工程指示 / 要求簡箋 ENGINEER INSTRUCTIONS(E.I.)

工程指示編號:	EI- 9037	修改版本:	C
	HK- 0767		
工程編號:	J 861	工程名稱:	己連拿利
收件人:	生統	發件人:	細佬
工程項目:	幕牆 正立面 (12F-30F) 主企主橫 配料	日期:	30/09/2025

內容: 修改加工圖
備注: 檔案名 J-861 幕牆 正立面 原EI9037 (12F-30F) 主橫料拆圖 修改部分圖紙扇撐孔位和標註問題(2025.09.30志).pdf
完成上列要求日期: 22/10/2025

名稱	生梗橫料	制圖	李常海	2025.06.12	修改	A
材料	X86671	復核	謝永林	2025.07.11	日期	2025.09.30
顏色	UCT207124XL-3	批准			圖號	UN-L01a

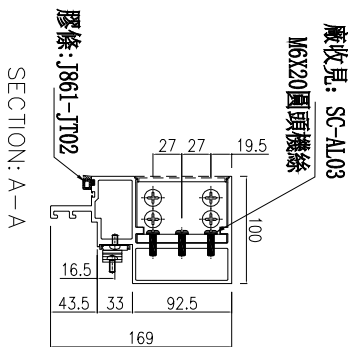
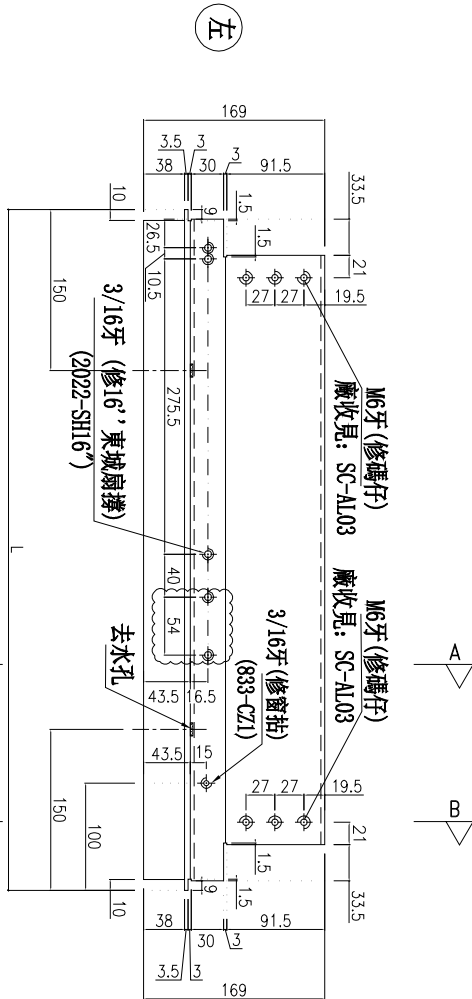
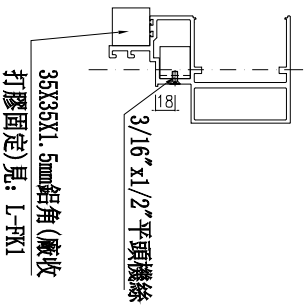
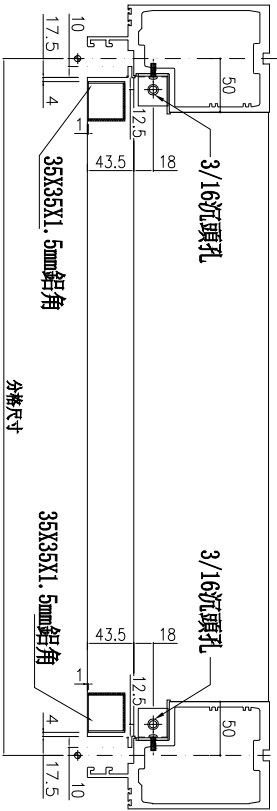
A
雲線位修改

主橫收主企鋁碼螺絲不用收緊，地盤調節用

名稱	生梗橫料	制圖	李常海	2025.06.12	修改	A
材料	X86671	復核	謝永林	2025.07.11	日期	2025.09.30
顏色	UCT207124XL-3	批准			圖號	UN-L01X

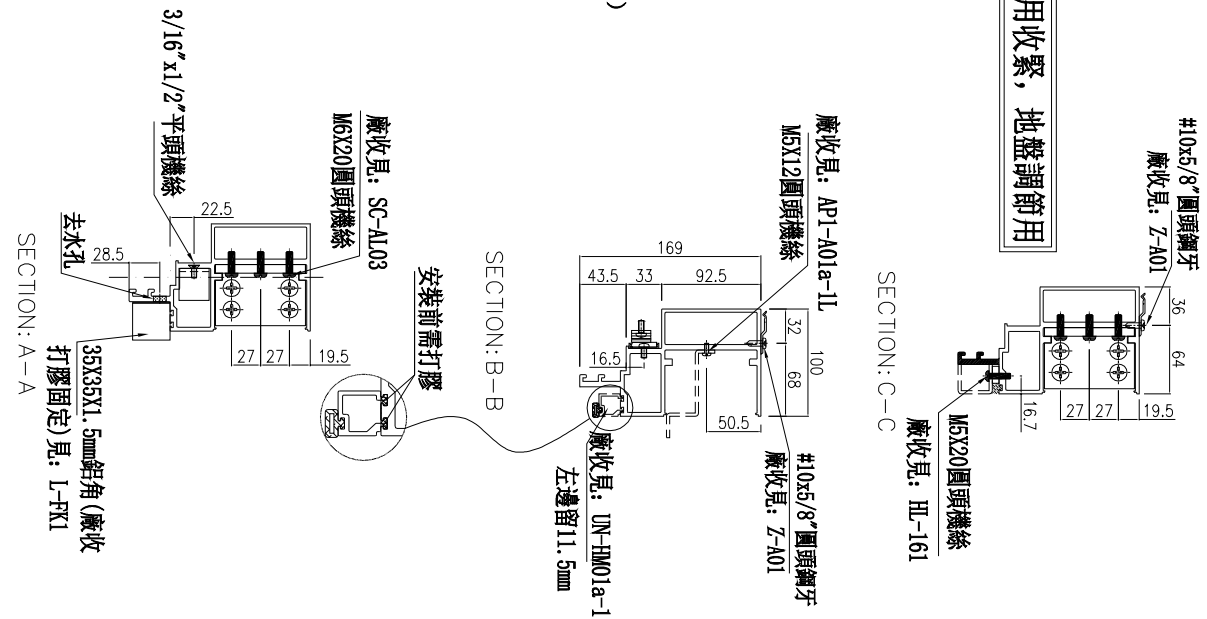
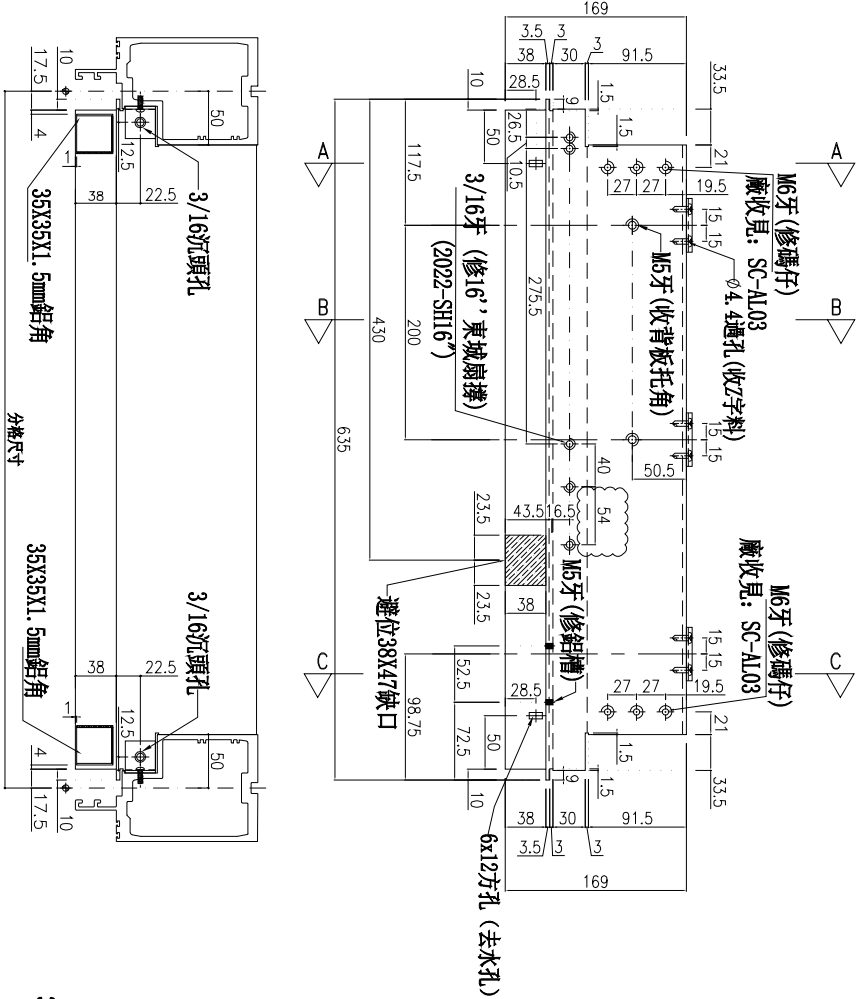
雲線位修改

主橫收主企鋁碼螺絲不用收緊, 地盤調節用

名稱	生梗橫料	制圖	李常海	2025.06.12	修改	A
材料	X86671	復核	謝永林	2025.07.11	日期	2025.09.30
顏色	UCT207124XL-3	批准			圖號	UN-R01a

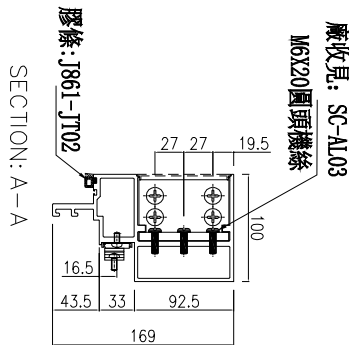
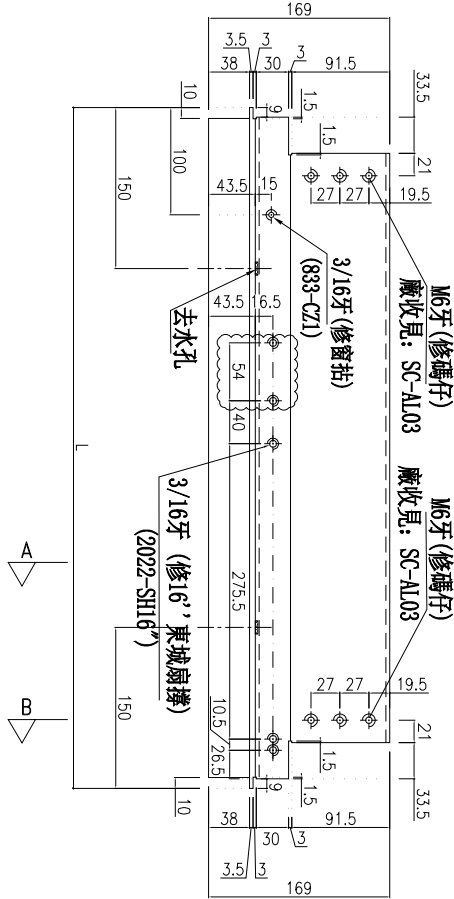
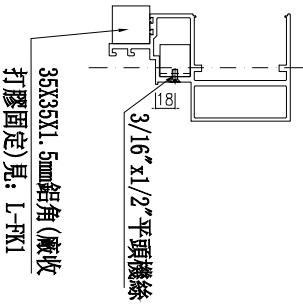
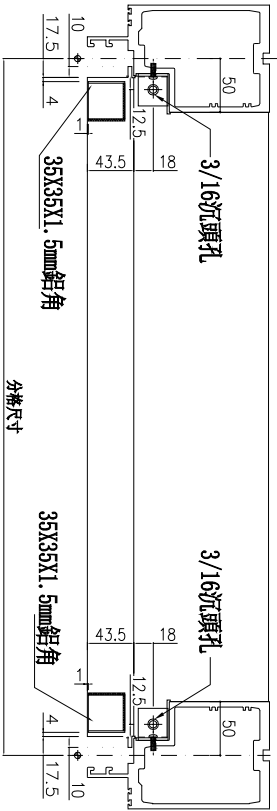
雲線位修改

主橫收主企鋁碼螺絲不用收緊, 地盤調節用

開2個方形去水孔
距邊均為150mm

名稱	生梗橫料	制圖	李常海	2025.06.12	修改	A
材料	X86671	復核	謝永林	2025.07.11	日期	2025.09.30
顏色	UCT207124XL-3	批准			圖號	UN-R01X

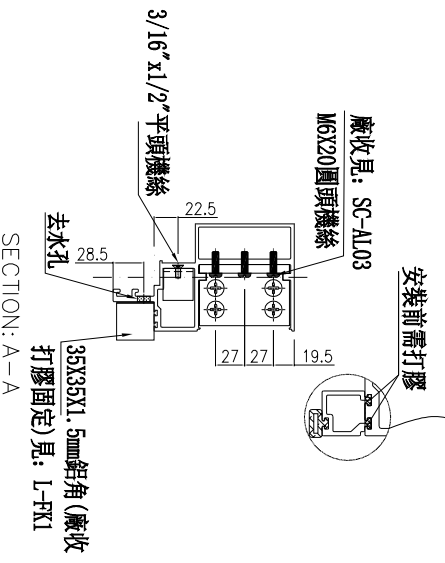
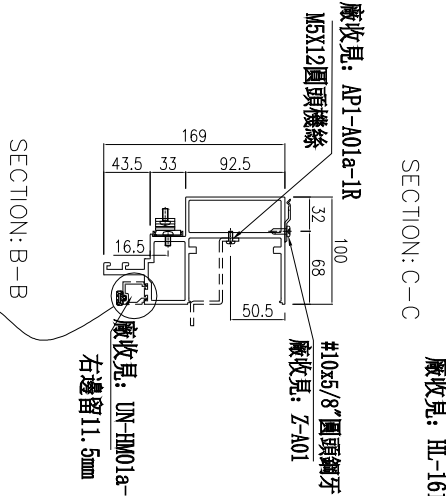
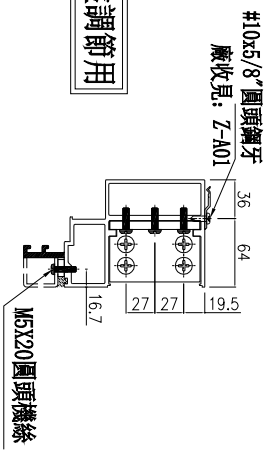
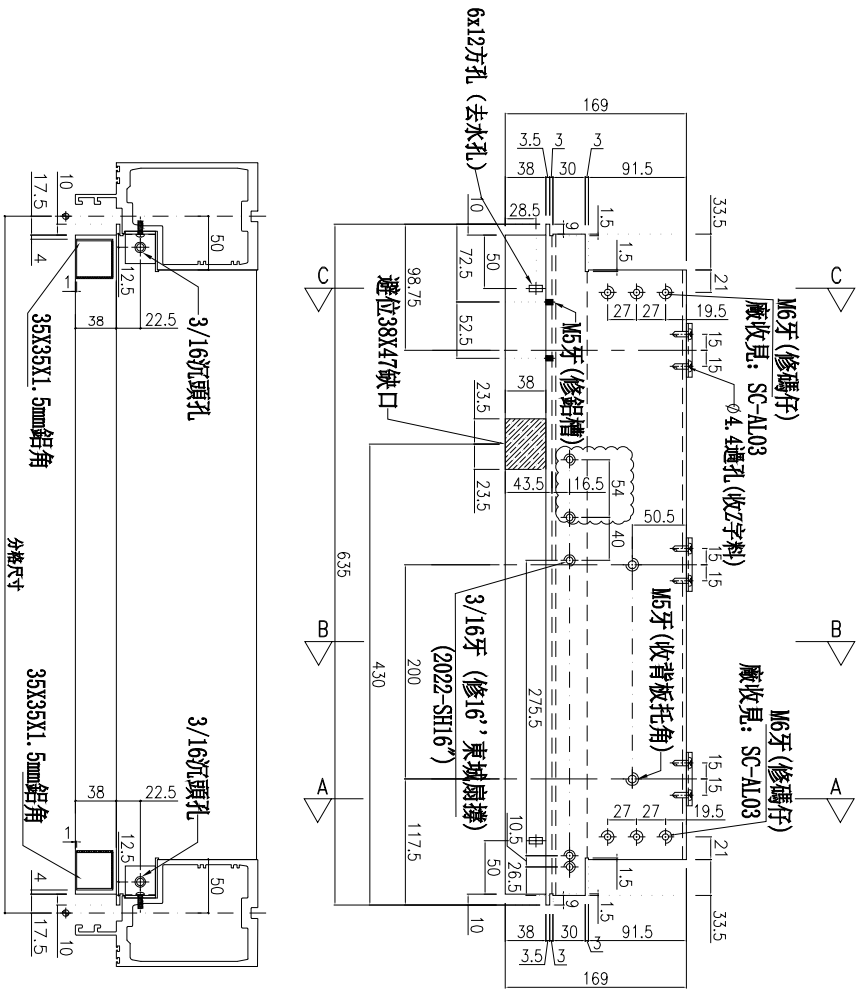
雲線位修改

主橫收主企鋁碼螺絲不用收緊, 地盤調節用

名稱	生梗橫料	制圖	李常海	2025.06.12	修改	A
材料	X86671	復核	謝永林	2025.07.11	日期	2025.09.30
顏色	UCT207124XL-3	批准			圖號	UN-R02

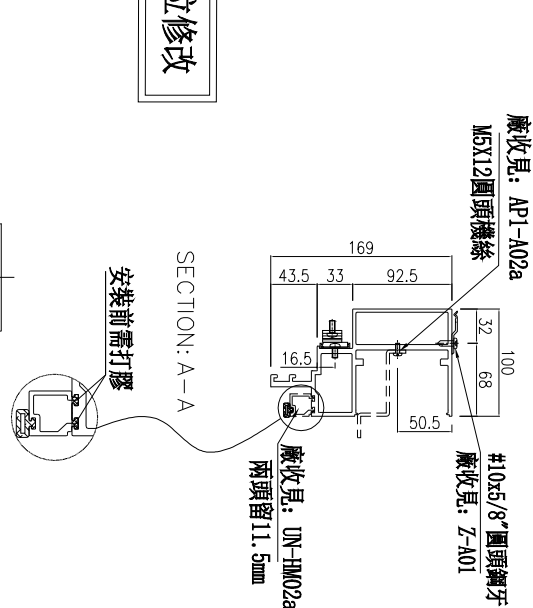
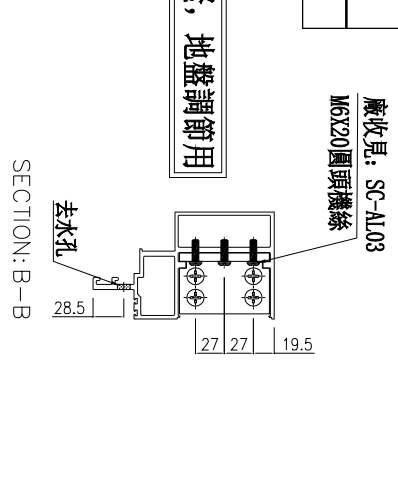
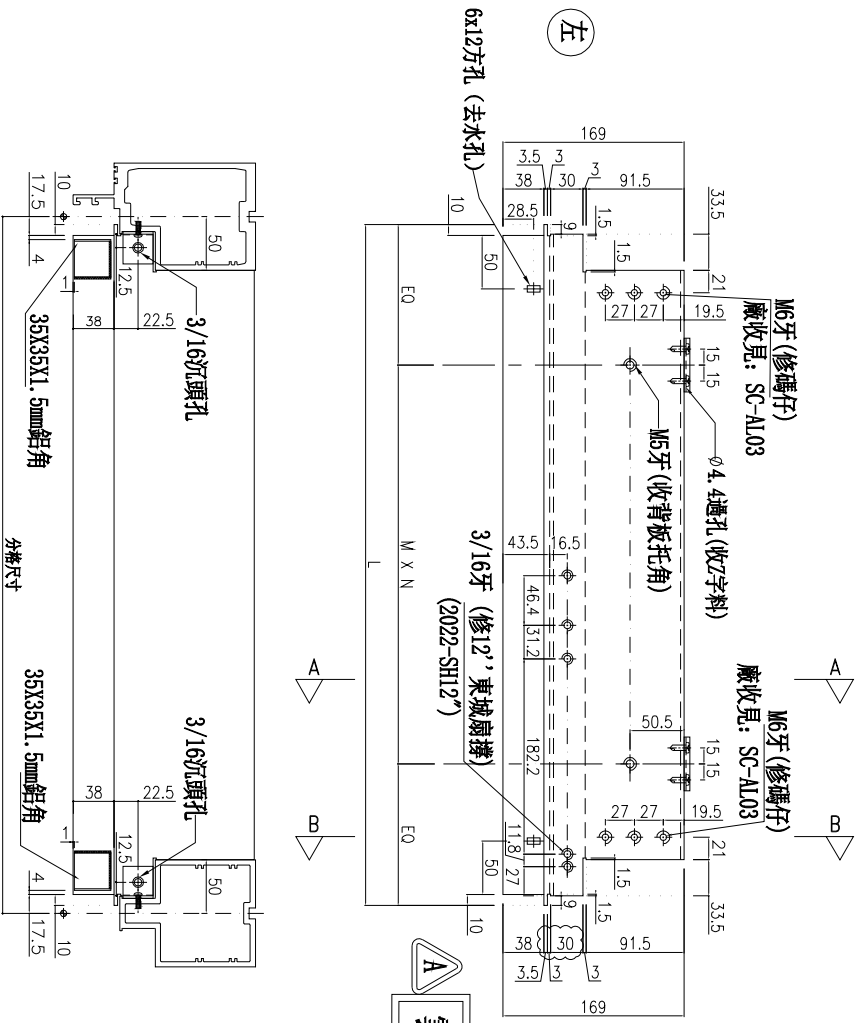
主橫收主企鋁碼螺絲不用收緊, 地盤調節用

名稱	生梗橫料	制圖	李常海	2025.06.12	修改	A
材料	X86671	復核	謝永林	2025.07.11	日期	2025.09.30
顏色	UCT207124XL-3	批准			圖號	UN-R03

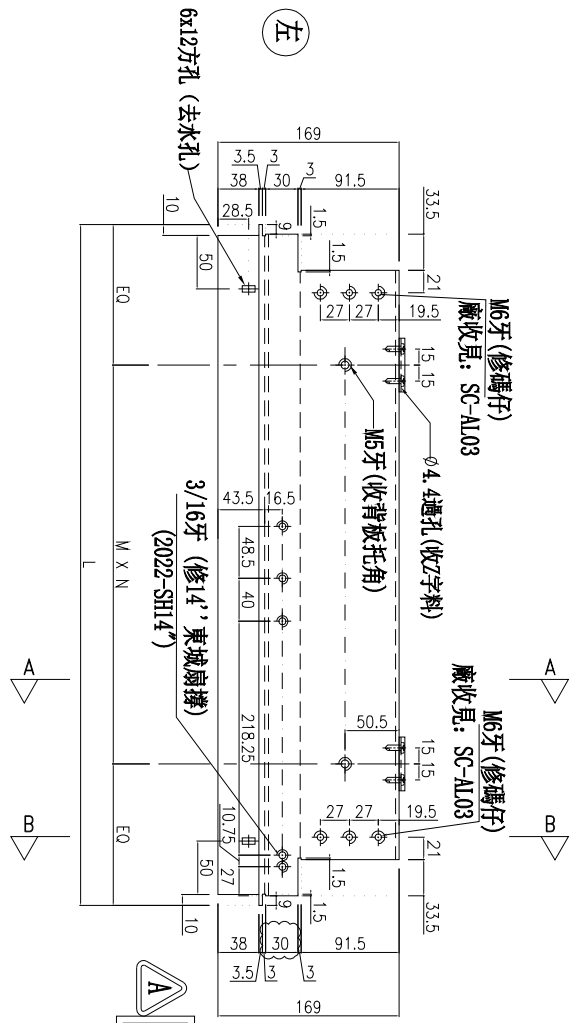
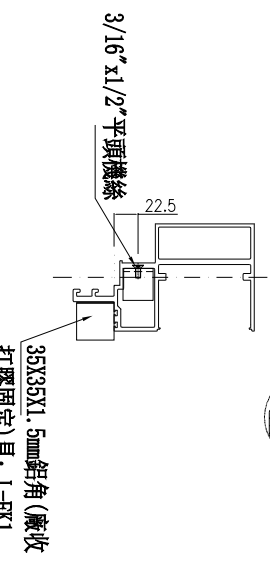
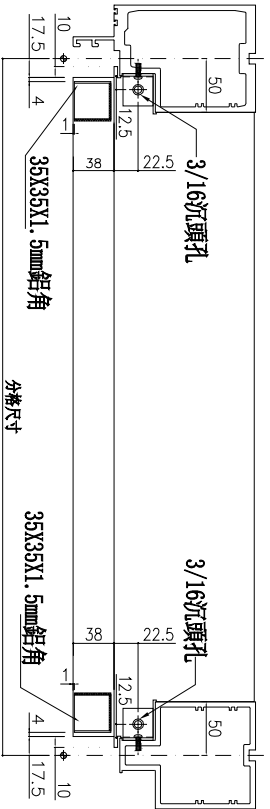
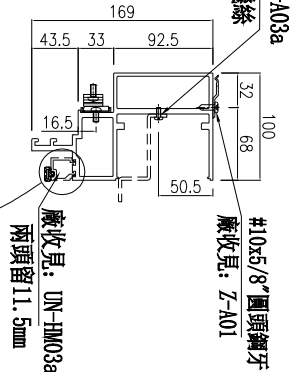
主橫收主企鋁碼螺絲不用收緊, 地盤調節用

雲線位修改

名稱	生梗橫料	制圖	李常海	2025.06.12	修改	A
材料	X86671	復核	謝永林	2025.07.11	日期	2025.09.30
顏色	UCT207124XL-3	批准			圖號	UN-L03E

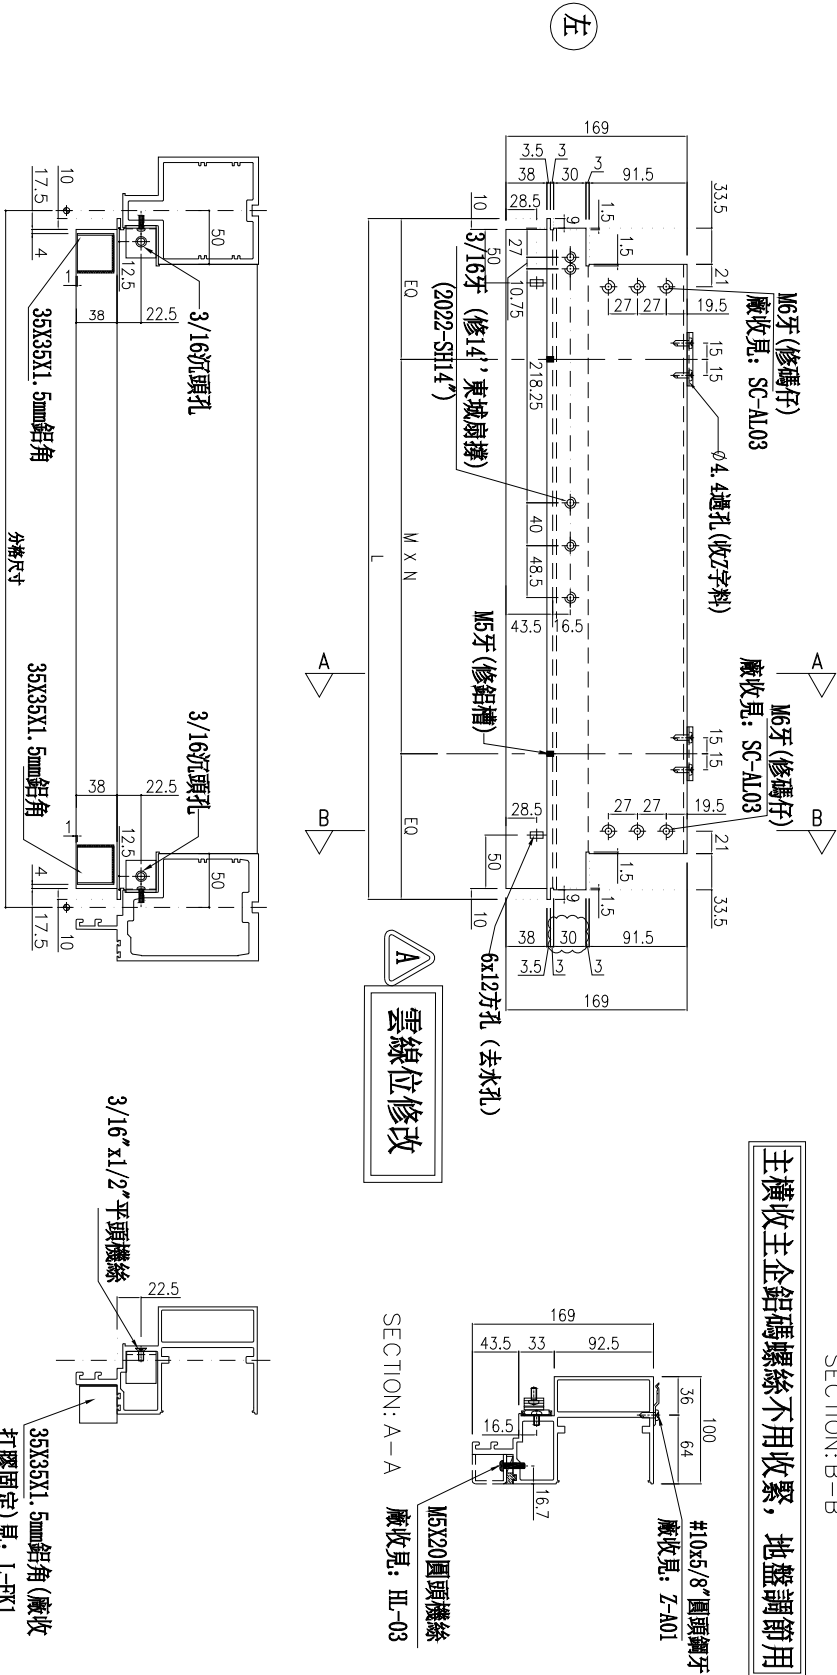
主橫收主企鋁碼螺絲不用收緊，地盤調節用

名稱	生梗橫料	制圖	李常海	2025.06.12	修改	A
材料	X86671	復核	謝永林	2025.07.11	日期	2025.09.30
顏色	UCT207124XL-3	批准			圖號	UN-R03E

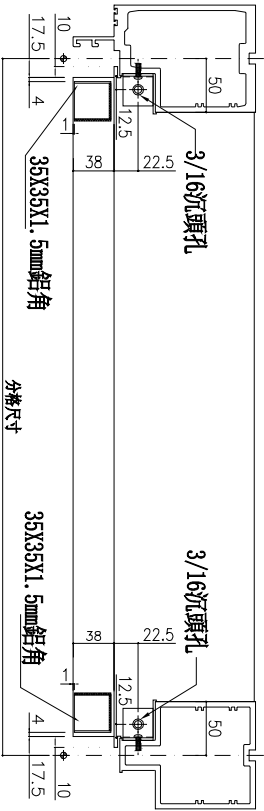
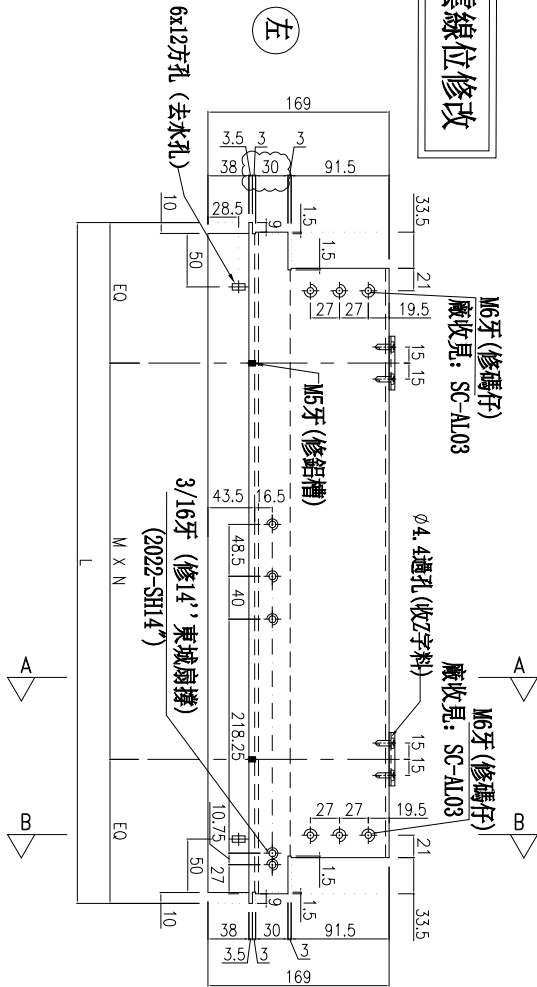
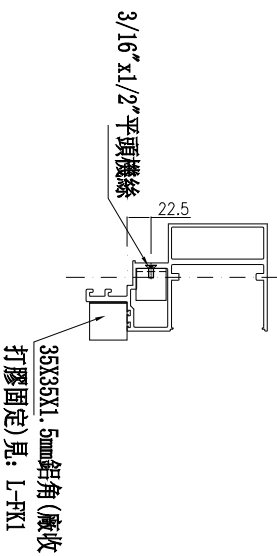
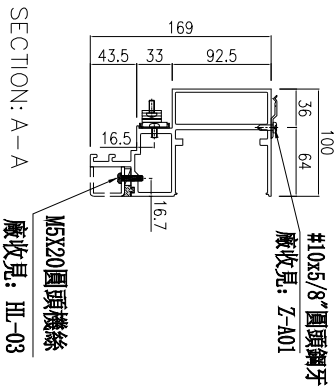
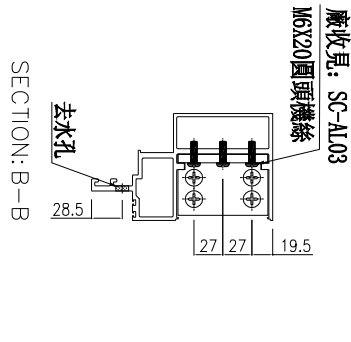
A
雲線位修改

主橫收主企鉛碼螺絲不用收緊, 地盤調節用

名稱	生梗橫料	制圖	李常海	2025.06.12	修改	A
材料	X86671	復核	謝永林	2025.07.11	日期	2025.09.30
顏色	UCT207124XL-3	批准			圖號	UN-R04

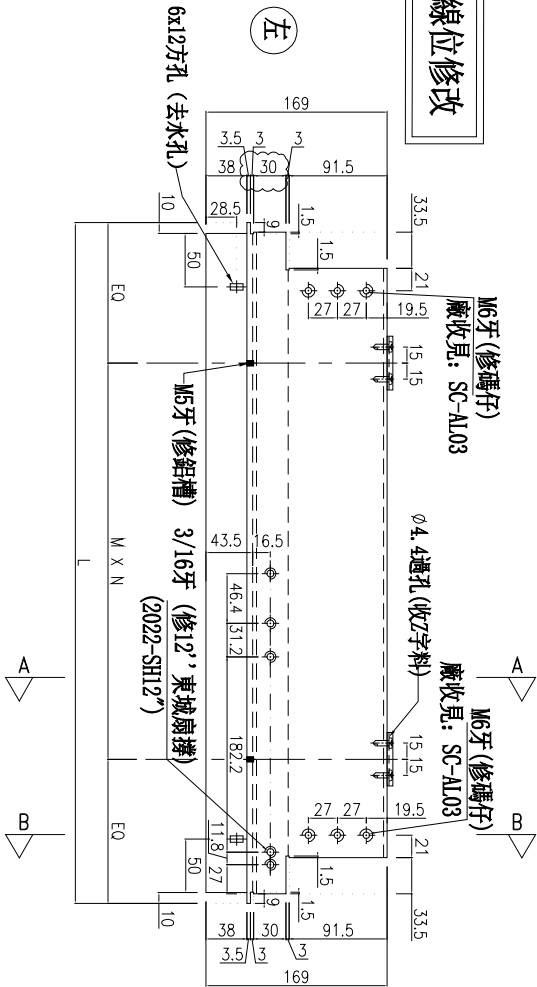
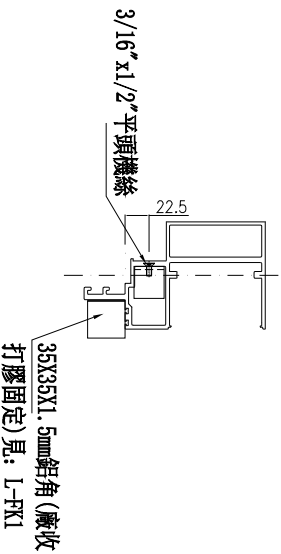
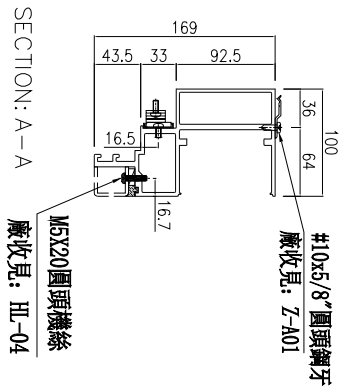
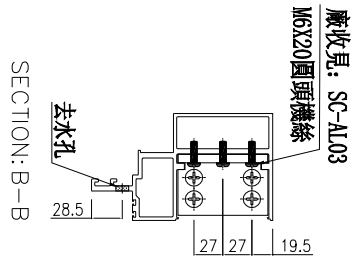
A
雲線位修改

主橫收主企鋁碼螺絲不用收緊, 地盤調節用
